**INFORME No.30
SUPERVISIÓN TÉCNICA INDEPENDIENTE**

**PERIODO
01 AL 30 DE NOVIEMBRE DE 2024**

MUNICIPIO DE ENVIGADO - ANTIOQUIA

**INTERVENTORIA TÉCNICA, ADMINISTRATIVA, FINANCIERA, AMBIENTAL,
JURÍDICA Y SUPERVISIÓN TÉCNICA INDEPENDIENTE PARA LA CONSTRUCCIÓN
DEL CENTRO ADMINISTRATIVO MUNICIPAL DE ENVIGADO (CAM), EN
CUMPLIMIENTO AL CONVENIO INTERADMINISTRATIVO
ENV-09- 09-0926-21, ACTA DE EJECUCIÓN N°9**

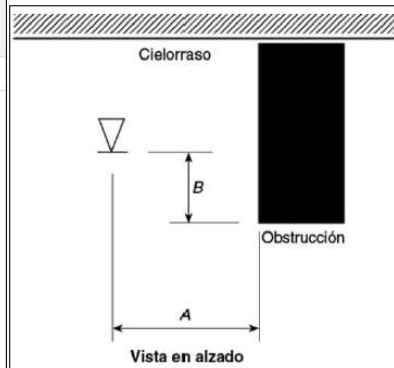
- Se debe garantizar la cobertura de los rociadores en todos los espacios y corregir la instalación de los rociadores que se encuentren obstruidos por vigas, bandejas porta cables, muros, entre otros elementos; cumpliendo con lo establecido en la NFPA 13 Versión 2019. Se evalúa con el instalador durante la visita los espacios en los que no se garantizaba la cobertura o se producían obstrucciones con el fin de darle solución en el momento. Se recomienda tener durante toda la instalación la tabla de la NFPA 13 que se muestra a continuación:

Table 10.2.7.2(b) Posicionamiento de rociadores para evitar obstrucciones en la descarga (Rociadores pulverizadores estándar montantes (Standard Spray Upright o SSPU)) (Rociadores pulverizadores estándar colgantes (Standard Spray Pendent o SSP))		X
Distancia desde el rociador hasta el lado de la obstrucción (A) (mm)	Distancia admisible del deflector por encima de la parte inferior de la obstrucción (B) (mm)	
Menos de 300	0	
300 o más	65 o menos	
450 o más	90 o menos	
600 o más	140 o menos	
750 o más	190 o menos	
900 o más	240 o menos	
1100 o más	300 o menos	
1200 o más	350 o menos	
1400 o más	420 o menos	
1500 o más	450 o menos	
1700 o más	510 o menos	
1800 o más	600 o menos	
2000 o más	750 o menos

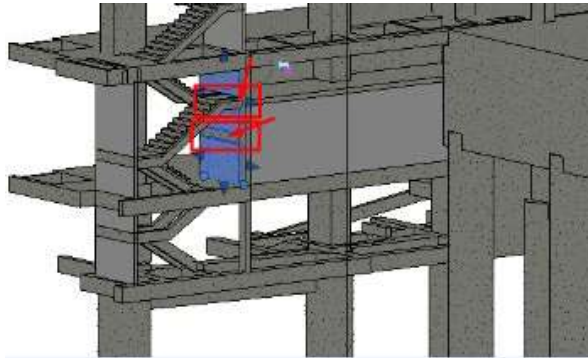
2. *En torre sur se observa que en el cuadro de detalles de separación de dovelas para muros divisorios no se cuenta con distanciamiento para el sótano 2, se solicitó al diseñador detalle.*

En respuesta el diseñador estructural indicó el 11 de noviembre de 2024, que la separación de dovelas de muros divisorios de sótano 2, en torre sur es la misma que la separación de dovelas de muros divisorios especificada en sótano 1.

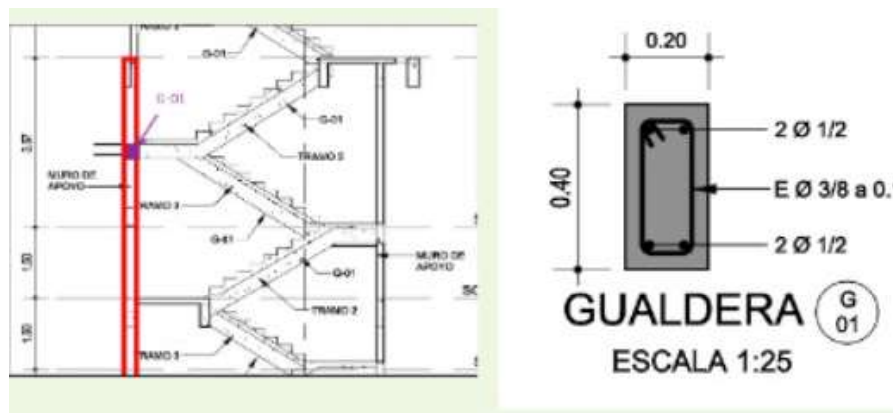
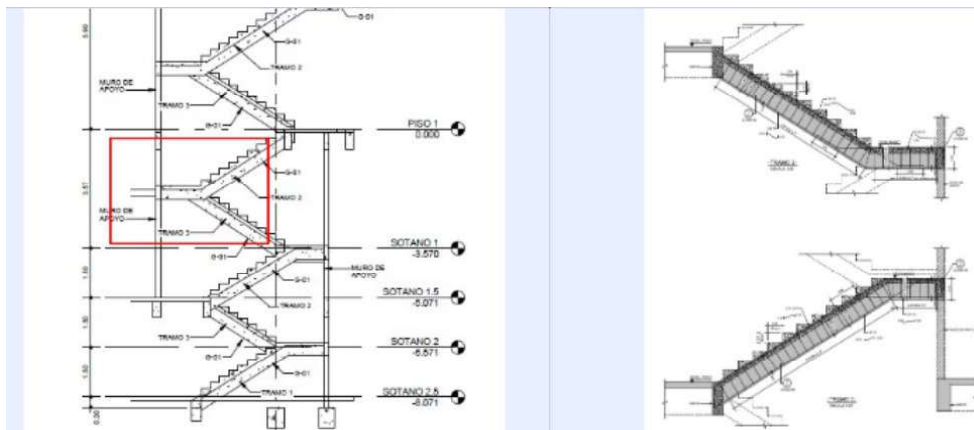
4. *En la ubicación del muro de contención M6, en el costado que va hacia las escaleras se observa un espacio en el modelo que al parecer corresponde a una viga, pero no está identificada, se solicitó indicar si ese punto va viga y cuál sería su despiece, adicionalmente se debe revisar la llegada de la escalera con el muro de contención ya que no se observa en los planos detalle de viga y además se observa que en dicho punto llega la losa del negativo del ascensor.*

En respuesta el diseñador estructural el 29-10-2024, indicó que en dicho espacio no hay viga, es el muro de contención M6, donde llega la escalera en el muro M6, ahí debe llegar una viga G-01, la misma de las gualderas.

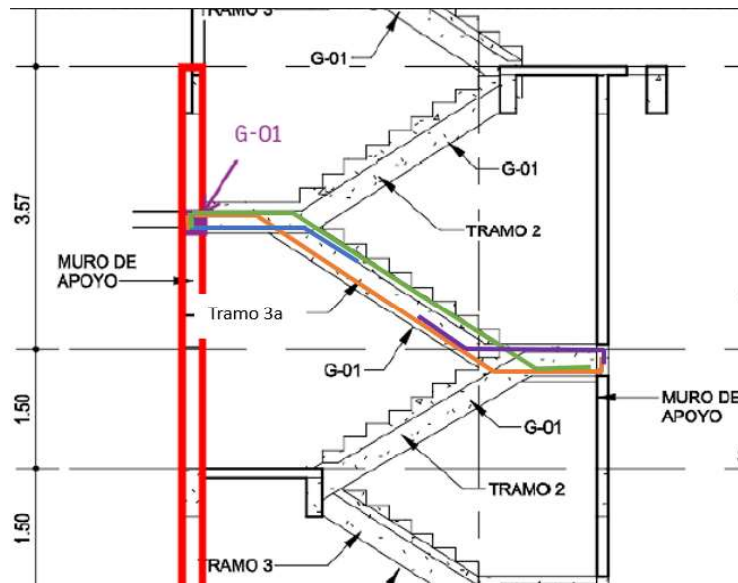
5. Adicionalmente se consultó el 29 de octubre de 2024 sobre las escaleras del eje 7 y 8 (E), respecto a que en la información de la planimetría de las escaleras en los tramos 2 y 3 del despiece ninguno cumpliría con lo requerido en este punto.

En respuesta el 11 de noviembre de 2024 por parte del estructural envió la figuración de barras longitudinales (2 barras de 1/2 superiores y 2 barras de 1/2 inferiores) en el tramo 3a,

los estribos son de 3/8 a 0.17-2 Ramas, aclaró que no se dibujan para dar claridad al trazado del refuerzo longitudinal, los ganchos de las barras de 1/2 son de 0.20m y el tramo inclinado de las barras de color azul y morado es de 0.50m.

El tramo 2 que se encuentra en la parte superior del tramo 3a, tiene despiece que corresponde al tramo 2 de la parte inferior teniendo la precaución que es descanso y luego llegada al nervio.

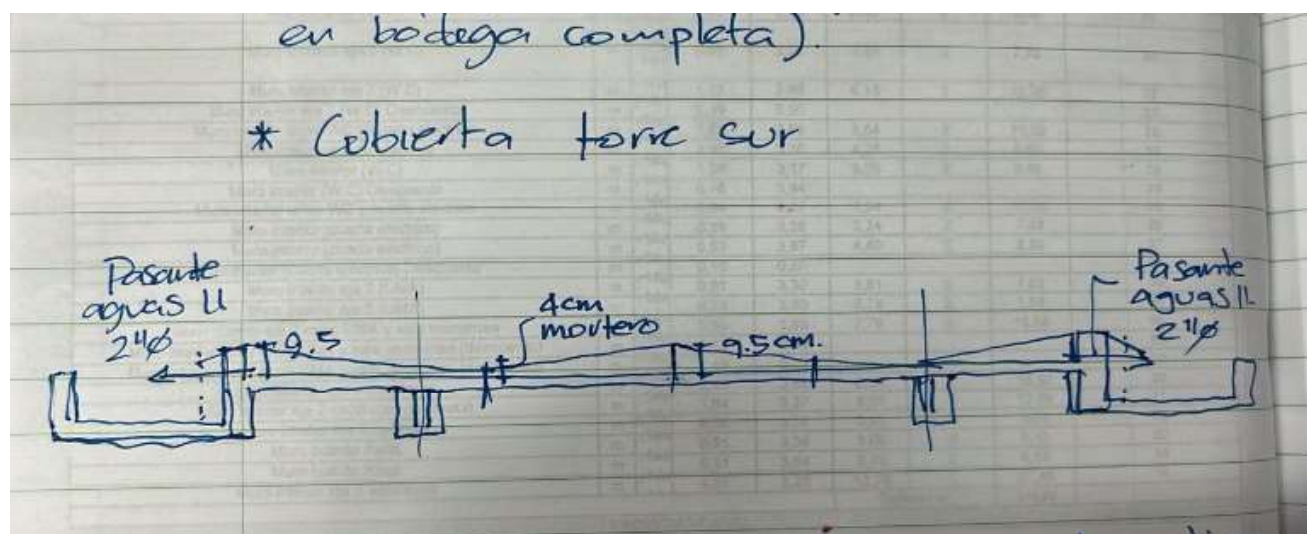
Con el fin de dar claridad frente al mortero de la cubierta, el 23 de octubre de 2024 se aclaró lo siguiente al constructor:

De acuerdo a lo indicado por el diseñador estructural del proyecto, en las terrazas se dejó de carga de acabados pendiente con mortero de 200 kg/m² e indicó lo siguiente:

- Para mortero: El espesor equivale a 7.5 cm. En los 7.5 cm está incluido los 2 cm de enchape en royal dorado + la pega. Es decir 5.0 cm solo de mortero.
- La equivalencia en concreto es de 6.5 cm. Es decir, en los 6.5 cm está incluido los 2 cm de royal dorado + 0.5 cm de pega. Ósea 4.0 cm solo de concreto

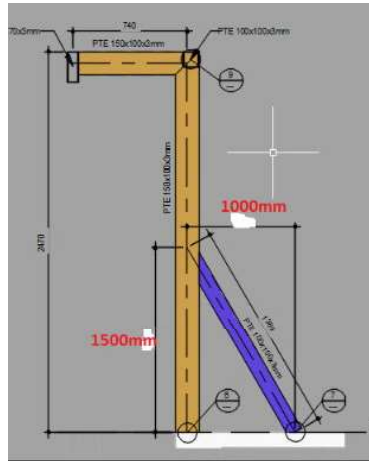
Se envió al constructor el 25 de noviembre de 2024, plano con propuesta enviada por Coninsa para el manejo de la pendiente del mortero de piso 15.

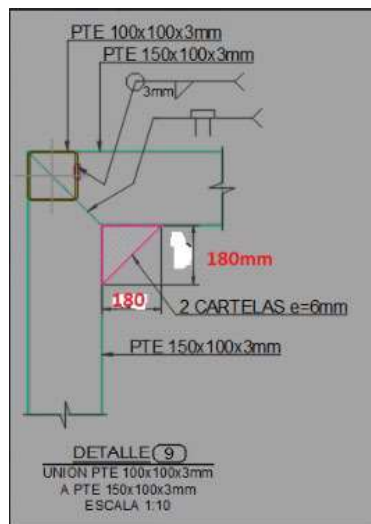
Se consulta al diseñador ya que la cubierta de la torre sur, la distancia entre el soporte y la altura final del cortasol, es de 120 cm, por lo que, según cálculos del proveedor, no puede superar los 60 cm.

1. Se puede incrementar los 70cm en el perfil vertical para el soporte del quiebrasol, sin embargo, se deberá ajustar las siguientes medidas de la ubicación del Pie Amigo.

Las cotas señaladas en "rojo" serían las nuevas medidas que se deberán ajustar en los planos de fabricación, puesto que, si no se hace ese ajuste, no se contrarresta el momento de volcamiento y los perfiles excedidos en su capacidad más del 100%.

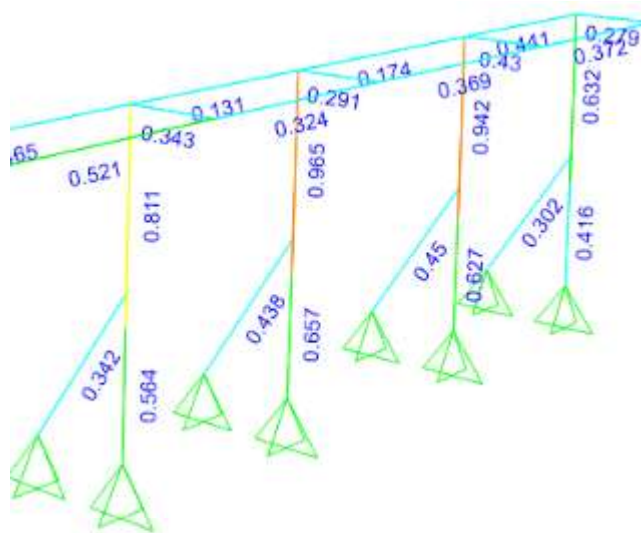
2. En el detalle 9, deben ajustarse las medidas de las cartelas.

Con los ajustes anteriores, la estructura cumple demanda/capacidad, puesto que los perfiles quedan con una relación inferior al 100% y prueba de ello es la siguiente imagen del modelo estructural.
